設工認申請書における工事の方法の記載見直しについて

令和2年7月3日
日本原子力研究開発機構
原子力科学研究所

上記コメントを受け、設工認申請書の「4. 工事の方法」の記載内容を見直した。以下に一例として設工認その12（冠水維持機能喪失時用給水設備の設置）のものを示す。

図-1.6 給水用ホース接続口（原子炉建家壁貫通部）の設置工事フロー図

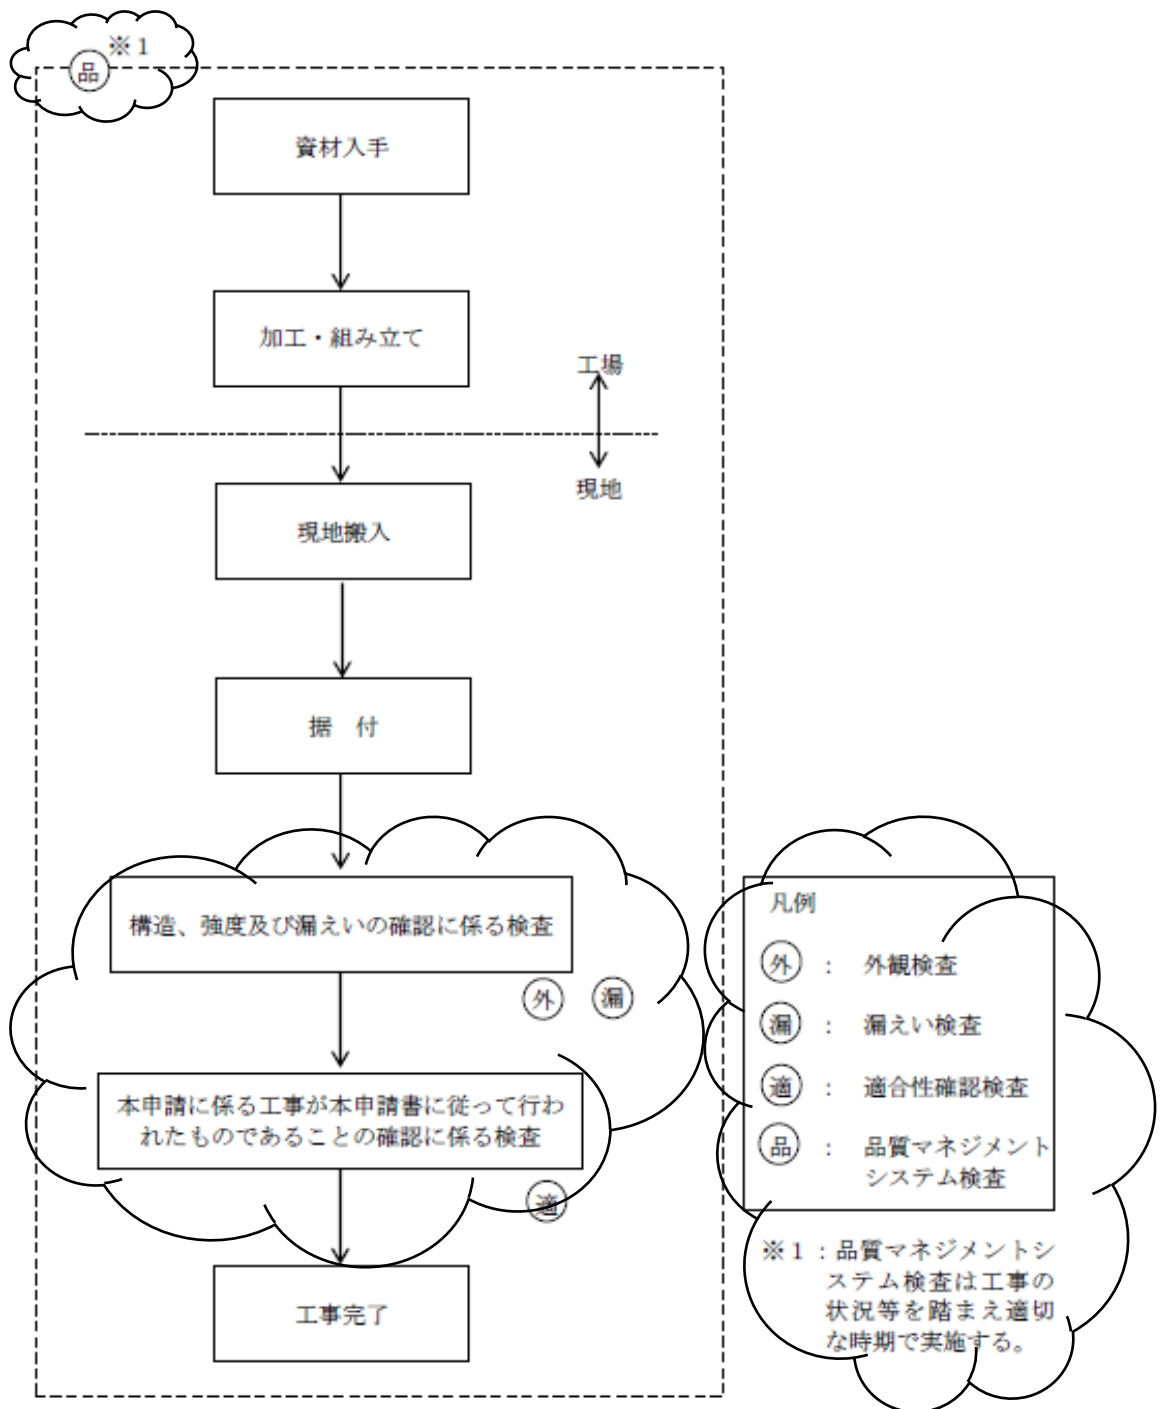
【R2.6.24 ヒアリングコメント】

- ・ 工事フロー図を詳細化し、ホールドポイントがどこであるかを明確にすること。
- ・ 検査項目は試験炉規則第3条の2の3第1項の各号ごとに記載すること。

4.3.1 給水用ホース接続口（原子炉建家壁貫通部）

(3) 本申請に係る工事が本申請書に従って行われたものであることの確認に係る検査

イ. 設計変更の生じた構築物等に対する適合性確認結果の検査(適合性確認検査)

方法：設計の変更が生じた構築物等について、本申請書の「設計及び工事の方法」に従って行われ、下記の技術基準への適合性が確認されていることを、記録等により確認する。
